Autorisation d'Urbanisme : PC04113622D0003  
Adresse : LES COHUES  
41500 MER  
Référence cadastrale : Section ZL , Parcelle n° 0334-0343  
Nom du demandeur : ANDRIEU STEPHANE

**Avis sur -projet photovoltaïque – Mer**

## **Permis de construire parc photovoltaïque « Les Cohues »**

**Objet : Avis du SDIS 41 concernant la construction d'une centrale photovoltaïque au sol.**

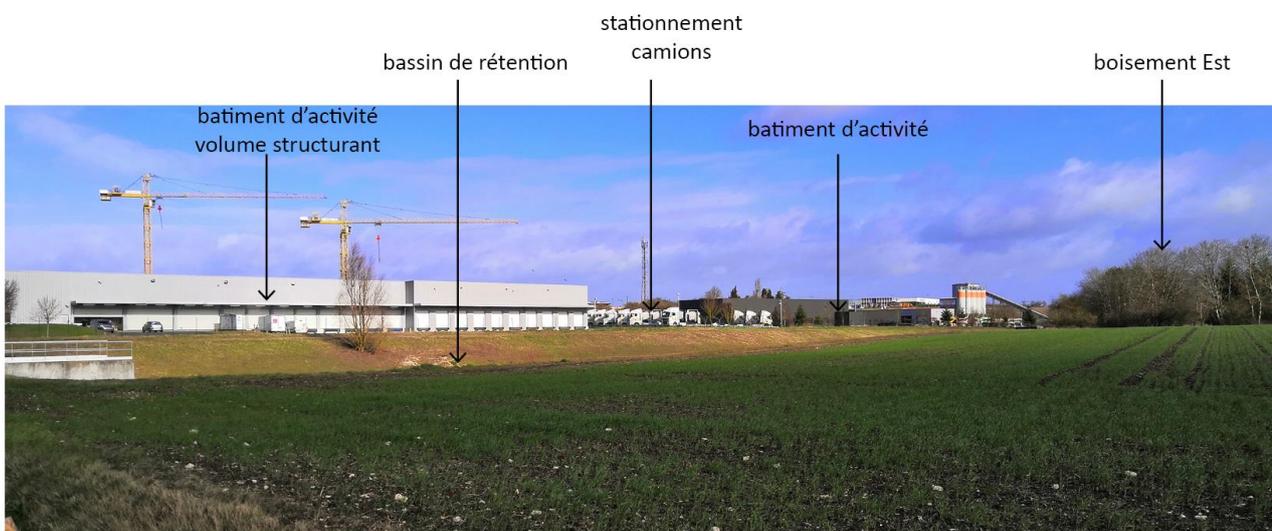
Mais sa proximité à 200 m d'une gare va poser question à long terme. En effet à cette courte distance d'un transport en commun (situation extrêmement rare) ne vaut-il pas mieux réserver ce type de parcelles à des activités qui généreront de l'emploi, optimale pour l'accessibilité des employés. Et implanter les installations photovoltaïques sur les zones les moins accessibles de la ZAC ?

Réorientation des tables pour une meilleure intégration dans le paysage

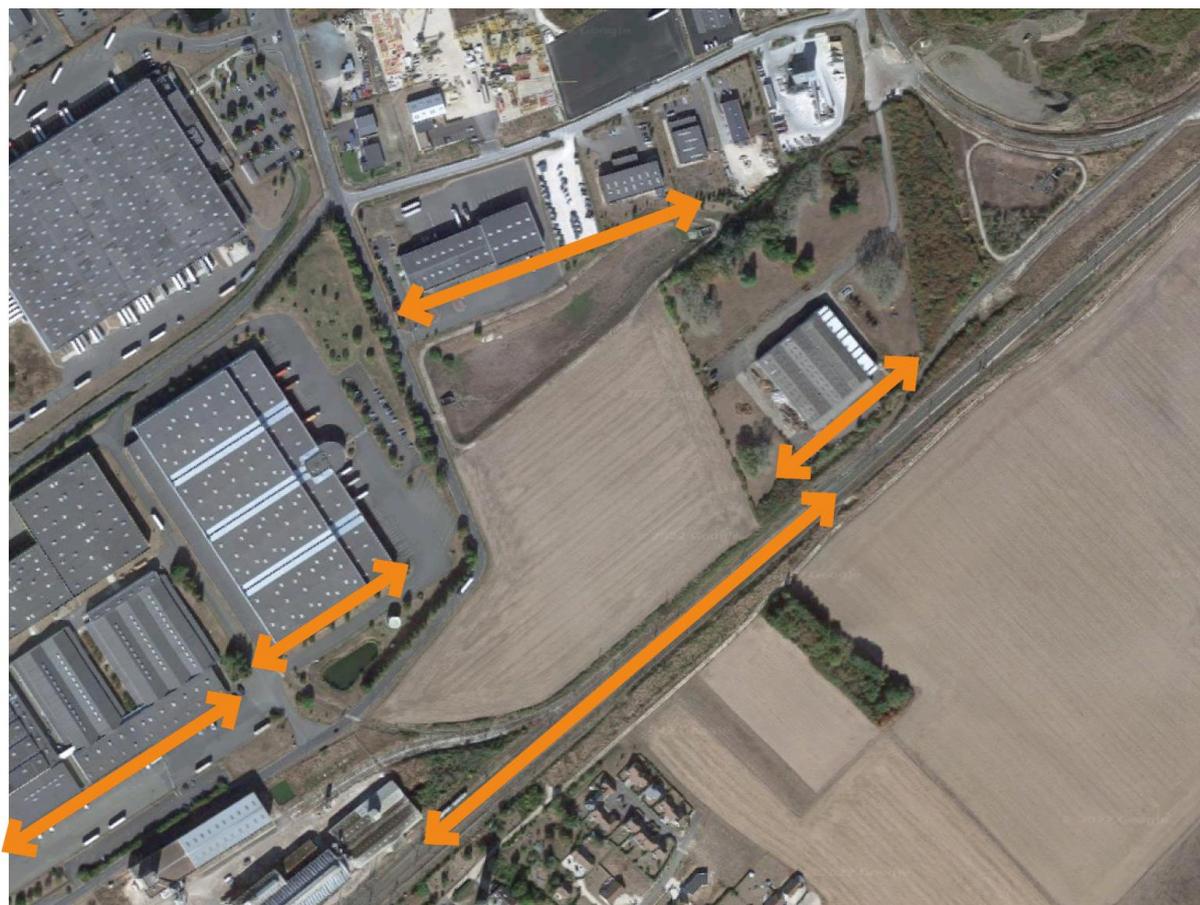
Pour répondre à une insertion maximale du projet dans son paysage, la réorientation des panneaux, dans le même sens que les grandes lignes de force, est nécessaire. L'orientation actuelle ne permet pas une bonne implantation dans la ZAC et vient en contradiction du site, ne répondant qu'à la seule optimisation de l'orientation solaire.

Les principales lignes de force qui structurent le paysage immédiat

### **Lignes de force du paysage**

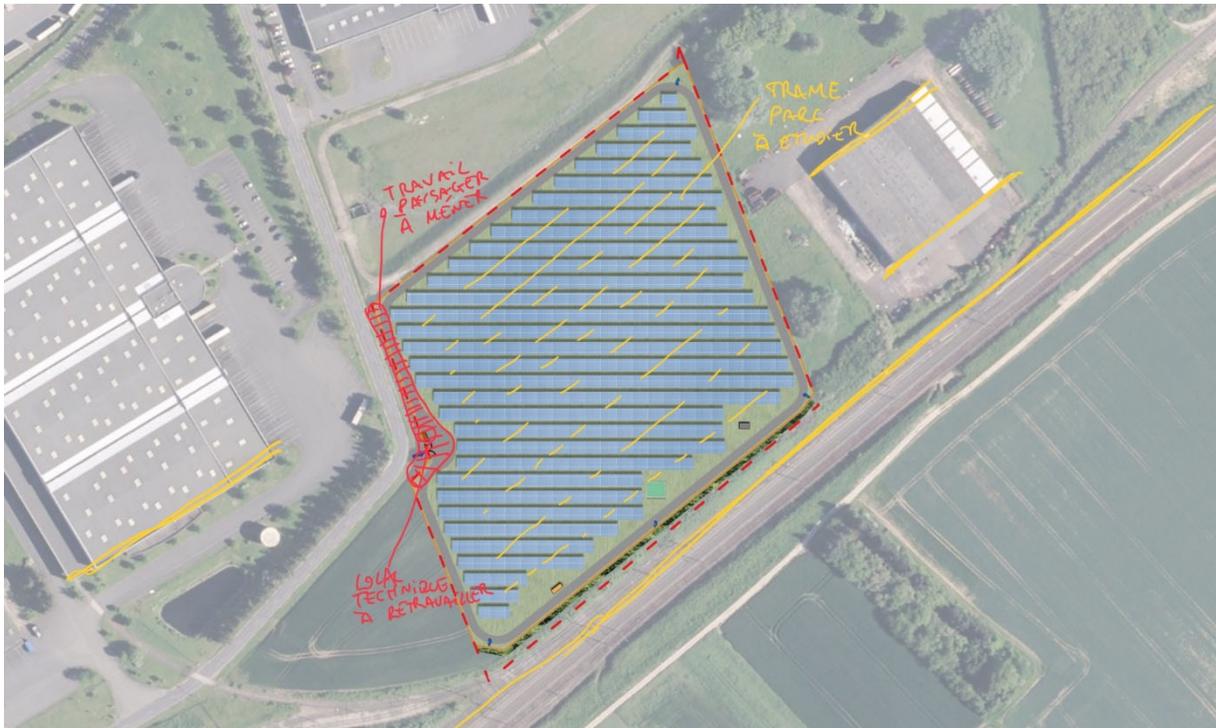
Le projet prend bien en compte certains éléments structurant le paysage dans lequel il s'insère. La topographie est respectée : le site est relativement plat et a très peu de co-visibilités (qui sont d'ailleurs traitées avec des haies). Les trames boisées et la végétation existante des parcelles voisines sont prises en compte dans le projet paysager d'ensemble ce qui permet d'appuyer des limites paysagères existantes.

Cependant, une attention particulière devrait être portée à la composition paysagère du projet dans sa propre parcelle et notamment au travail paysager nécessaire de la limite parcellaire sur la rue de Mardeau. Les coupes PC 3.2 ne permettent de voir le traitement de cette limite. Une noue paysagère (qui n'apparaît pas dans les documents) existe actuellement entre la rue et la parcelle et devrait être conservée. Aucune indication n'est faite sur la matérialité de la piste de circulation interne proposée sur la PC4. Il faut privilégier des revêtements comme le stabilisé renforcé qui s'intègrent mieux dans le contexte pour la piste ainsi que l'utilisation de végétation en forme des haies basses entre la clôture et la piste afin de dissimuler la partie technique des panneaux solaires (masquage partiel) très visibles depuis la rue d'accès. Ces préconisations permettraient de réduire l'impact paysager des limites du parc. Nous pourrions également envisager de retrouver certaines masses arborées sur ce même axe afin de répondre à l'alignement végétal présent dans d'autres parts de la ZI (sans altérer le caractère ouvert du paysage).

Un autre point important à retravailler est la trame du parc photovoltaïque. Elle répond uniquement à des facteurs techniques (orientation Sud). Les lignes de panneaux devraient suivre des orientations présentes dans le site afin d'en favoriser une intégration optimale (p.e. trame des bâtiments industriels, orientation voie ferrée, trame agricole existante...)
